**女川原子力発電所2号炉
東北地方太平洋沖地震等による影響を踏まえた
耐震設計への反映について**

(第628回審査会合(平成30年9月25日)指摘事項に対する回答)

**平成30年11月29日
東北電力株式会社**

審査会合における指摘事項

実強度を反映する場合の復元力特性の設定例

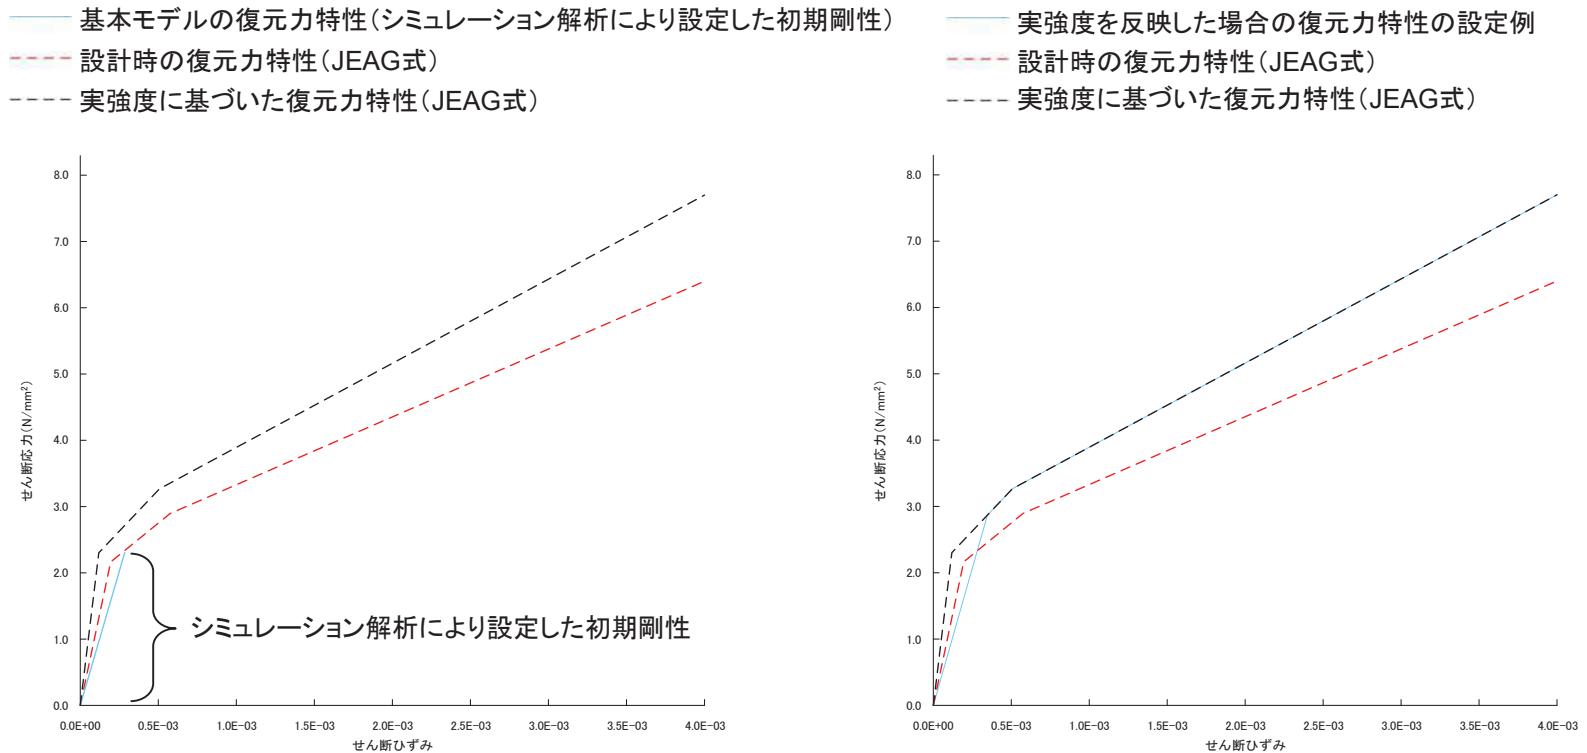
No	審査会合日	項目
93	平成30年9月25日	床応答スペクトルの拡幅率10%に対するばらつきの検討について、設計基準強度と実強度の差異を終局耐力に反映する方針を提示すること。

拡幅スペクトルを検討する際の実強度を反映した建屋の地震応答解析モデルは以下の方針で策定する。

- ①実強度もしくは実ヤング係数については、実機から採取したコンクリートコアの強度試験結果等を踏まえて推定する。
- ②復元力特性は、初期剛性としては3.11地震等のシミュレーション解析で設定した剛性を採用し、それ以降はJEAG式に基づく実強度を考慮した復元力特性を採用することを基本とする。
